Rapport de l'inspection des installations classées – Stockages de résidus de traitement du minerai d'uranium et autres déchets des secteurs Brugeaud et Lavaugrasse de l'établissement de Bessines soumis à autorisation sous la rubrique 1735 de la nomenclature des installations classées

Exploitant :	Société AREVA Mines
Documents référentiels pour l'inspection :	<ul style="list-style-type: none">- Dossier sur le projet de réaménagement du SIB déposé le 15/07/1993 et complété le 10/06/1994 ;- Bilan décennal de fonctionnement (1994-2003) ;- Résultats de la surveillance environnementale ;- Arrêté préfectoral n°95-523 du 13/12/1995 relatif aux travaux de réaménagement à réaliser sur le site industriel de Bessines sur la commune de Bessines-sur-Gartempe ;- Arrêté préfectoral n°2008-088 du 17/01/2008 renforçant les prescriptions de rejets et autorisant les modifications des conditions de rejets des eaux de la station de traitement des eaux du site industriel de Bessines ;- Arrêté ministériel du 23 juin 2015 relatif aux installations mettant en œuvre des substances radioactives, déchets radioactifs ou résidus solides de minerai d'uranium, de thorium ou de radium soumises à autorisation au ti

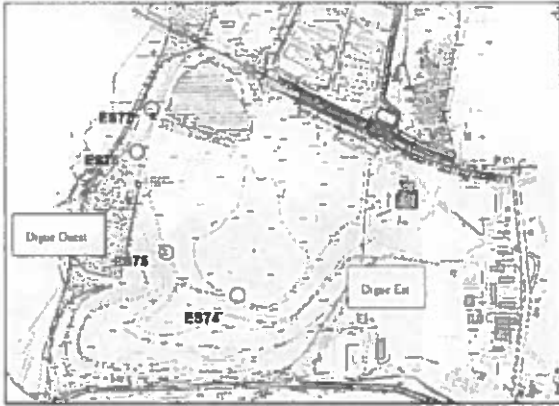
Il conclut sur la stabilité de la crête et la stabilisation des tassements observés depuis 2009, avec des tassements de l'ordre du cm/an.

L'inspection relève un écart réglementaire : les résultats du suivi altimétrique sont transmis sans analyse par rapport aux calculs prévisionnels.

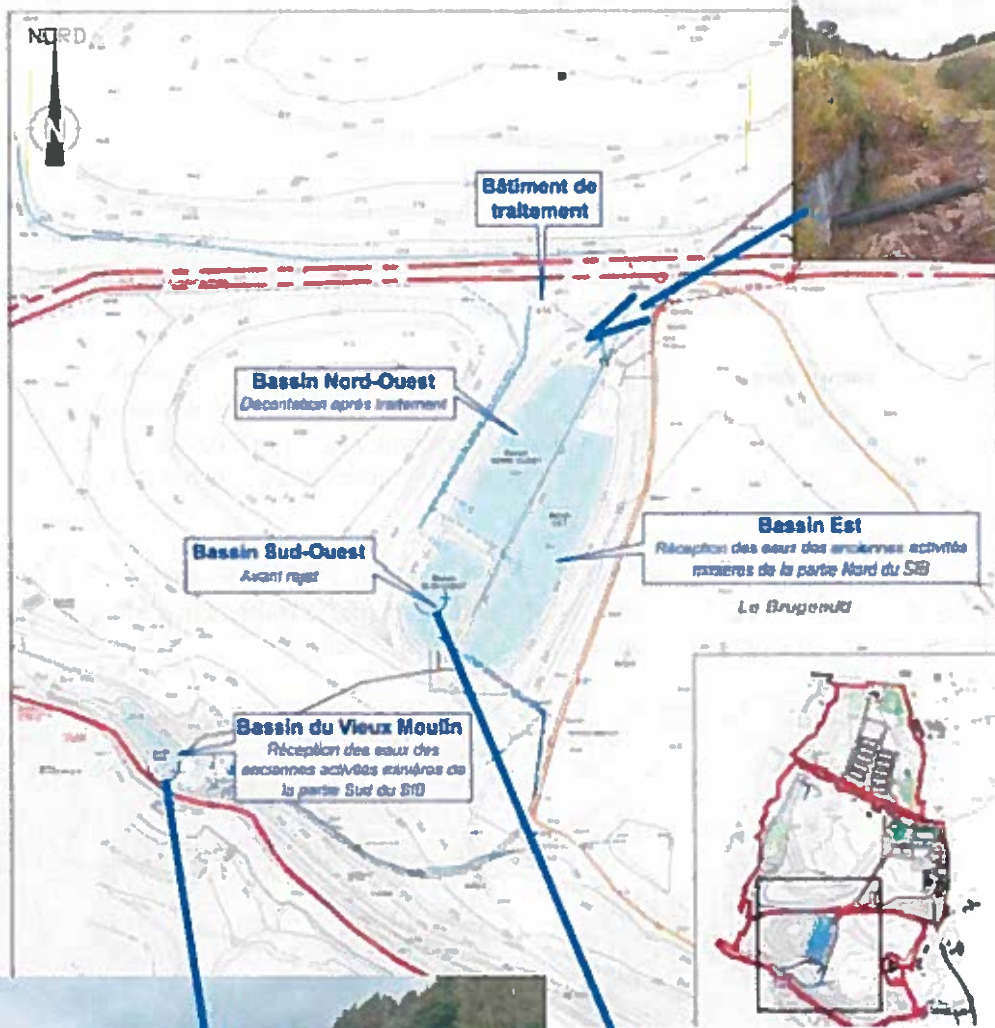
L'inspection observe que le piézomètre BRU PZ1 n'est pas muni d'un capotage. AREVA Mines indique que lors de remontées du niveau d'eau, le piézomètre devient artésien et les eaux sont renvoyées vers le canal périphérique par une conduite.
